Service Bulletin SB20000005

CEILING: Illumination freez function of remote control

# Service Bulletin SB20000005

**ECB0171699**

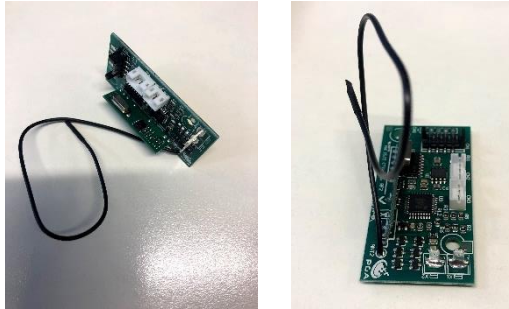
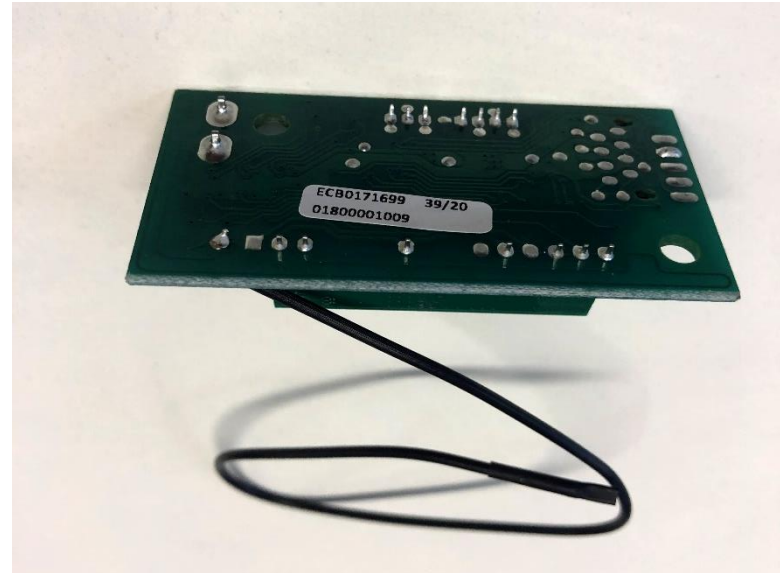
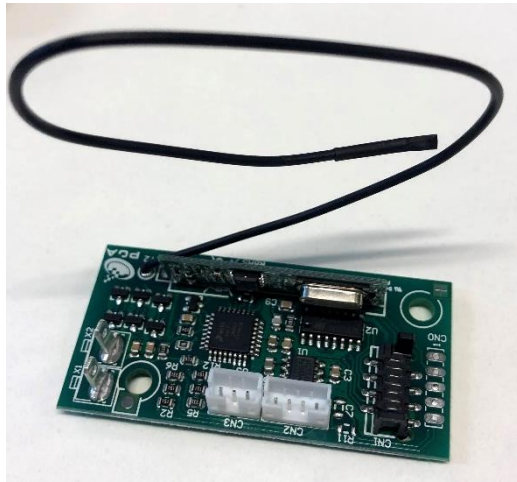
- Replace electronic board. New code: ECB0171699
- Sostituire scheda elettronica. Nuovo codice: ECB0171699

- New electronic board photos
- Foto della nuova scheda elettronica

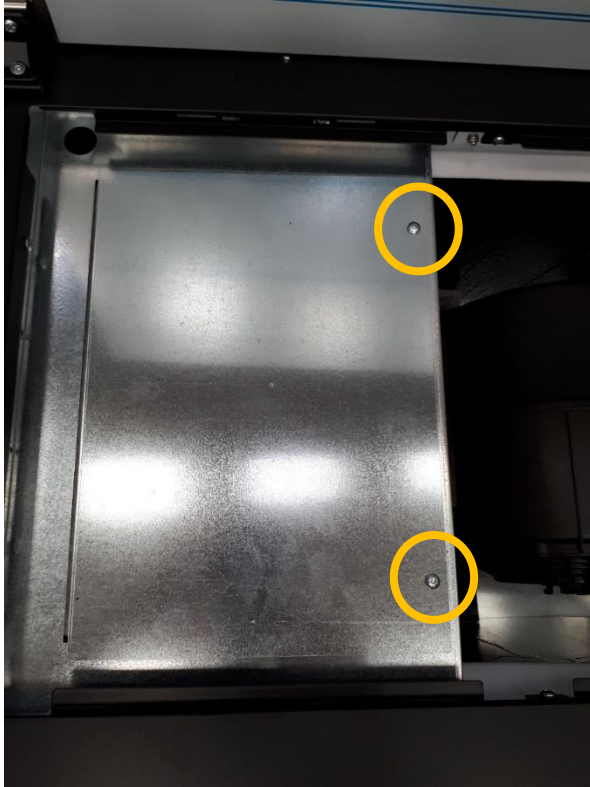
- Open cover panel of transformer device
- Aprire il coperchio della scatola trasformatore

- Necessary to separate the output wires from the transformer from the input wire of transformer and LED display
- Necessario di separare i cavi di uscita del trasformatore dai cavi d'alimentazione trasformatore e LED indicatore

- Use a binder to link the input wires of the transformer together with the wire of LED display
- Legare i cavi del trasformatore d'ingresso insieme con il cavo del indicatore LED

- Use a binder to link the output wires of the transformer together
- Legare i cavi del trasformatore d'uscita insieme

- Take care that both wires are separated as far as possible
- Fare attenzione che ambedue cavi sino sperata per quanto è possibile

ECB0171699

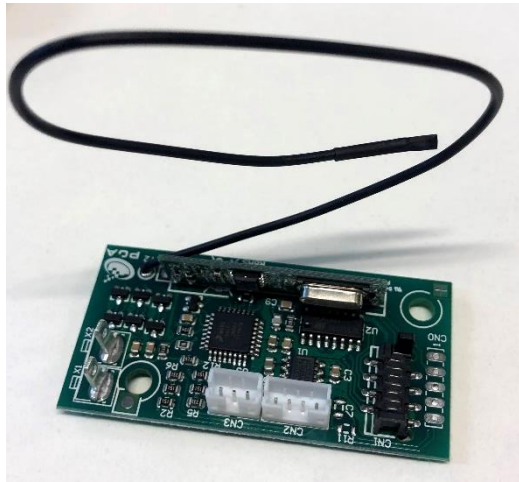
- Replace electronic board. New code: ECB0171699
- Sostituire scheda elettronica. Nuovo codice: ECB0171699

- New electronic board photos
- Foto della nuova scheda elettronica

ECB0171789

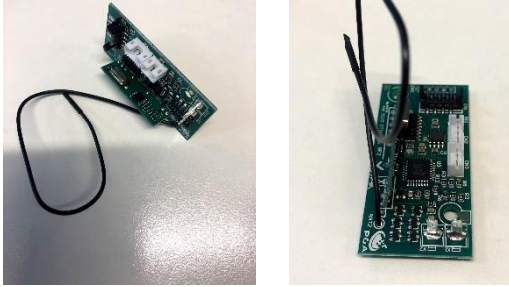
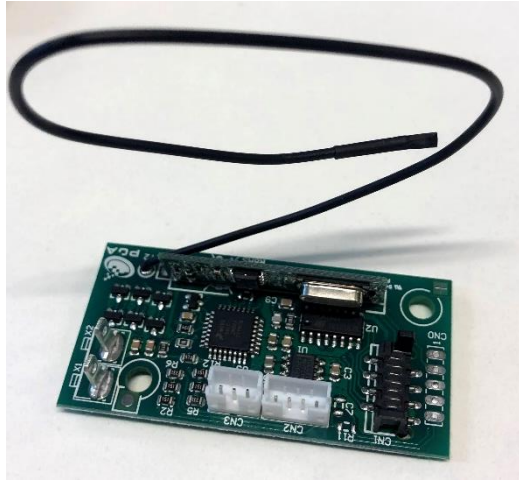
- Replace electronic board. New code: ECB0171789
- Sostituire scheda elettronica. Nuovo codice: ECB0171789

- New electronic board photos
- Foto della nuova scheda elettronica.
